第二課題 除雪車

部品①

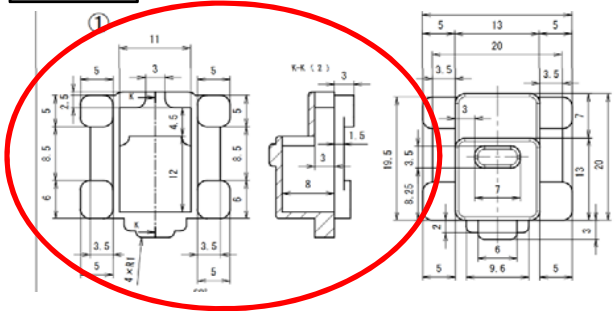
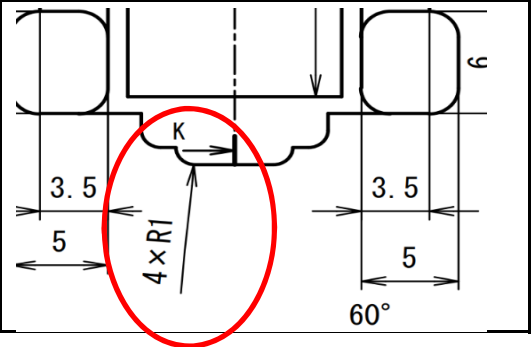
寸法抜け

部品①の後部形状について、他のR形状1.5mmと比較すると1.5mmに見えない。R1.0mmではないか確認願います。

R1.0mmだったため、寸法を追加しました

→修正しました

部品④

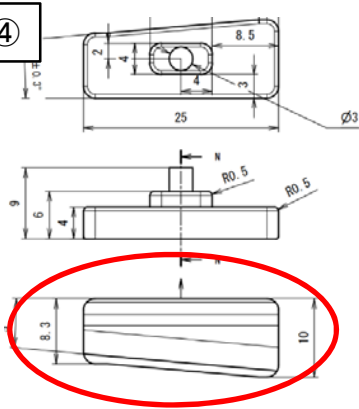
その他	部品①が第三角法で描かれていないため、修正を希望します。 (右側面図と背面図の位置を入れ替える)
その他	部品④が第三角法で描かれていないため、修正を希望します。 (下面図の向きを180°回転する)

→修正しました
